Projet d'aménagement d'une cannebergière à Sainte-Anne-de-Sorel

Questions complémentaires – DQ8

Réponses du ministère des Transports et de la Mobilité durable

Cartographie secteur Nord (boulevard Poliquin et Chemin du Chenal-du-Moine vers le site visé)

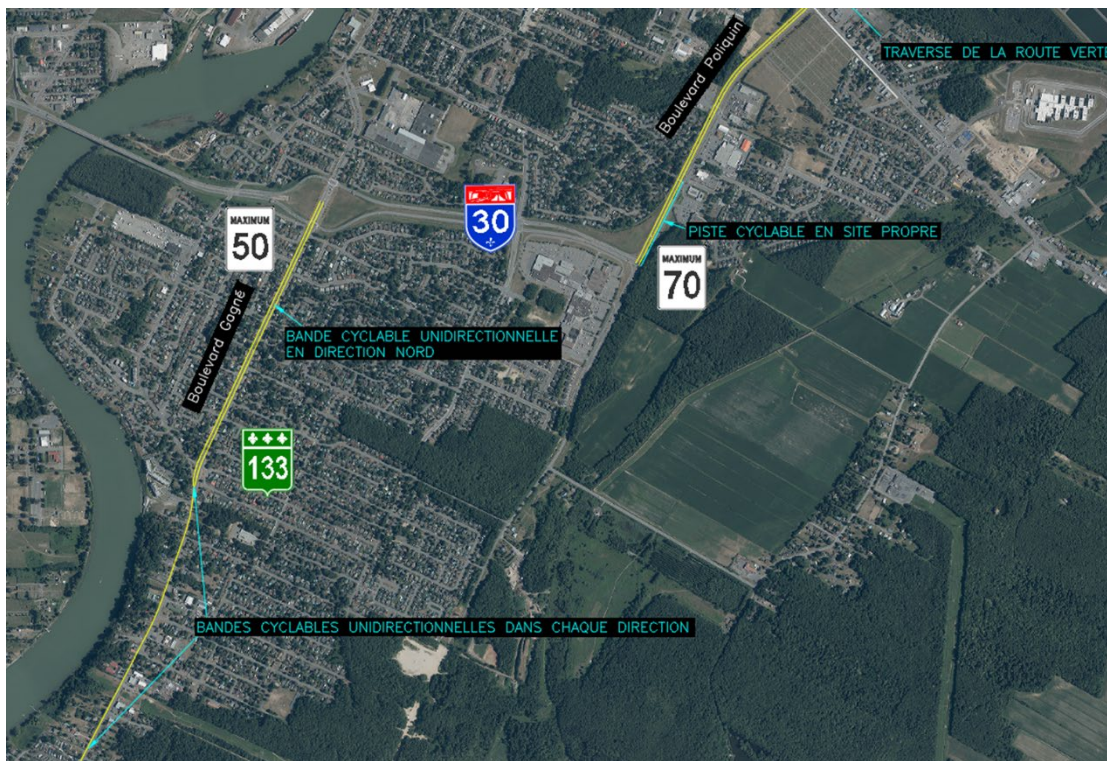
- a. Les pistes cyclables qui se trouvent sur l'itinéraire du transport de sable. Veuillez distinguer les pistes cyclables qui relèvent du MTMD, et celles qui relèvent de la municipalité

En lien avec l'itinéraire A proposé à l'étude d'impact, le Ministère possède la responsabilité de la route 133 (chemin des Patriotes Est), de l'autoroute 30, du boulevard Poliquin ainsi que d'une section du chemin du Chenal-du-Moine (secteur Sorel-Tracy). Les cyclistes ne peuvent pas circuler sur l'autoroute 30 qui devrait être sollicitée. Les cartes suivantes présentent les types de voies cyclables, les vitesses affichées, le degré de convivialité vélo observable (réseau supérieur uniquement) ainsi que les limites de gestion pour ce qui concerne l'axe boulevard Poliquin / chemin du Chenal-du-Moine.
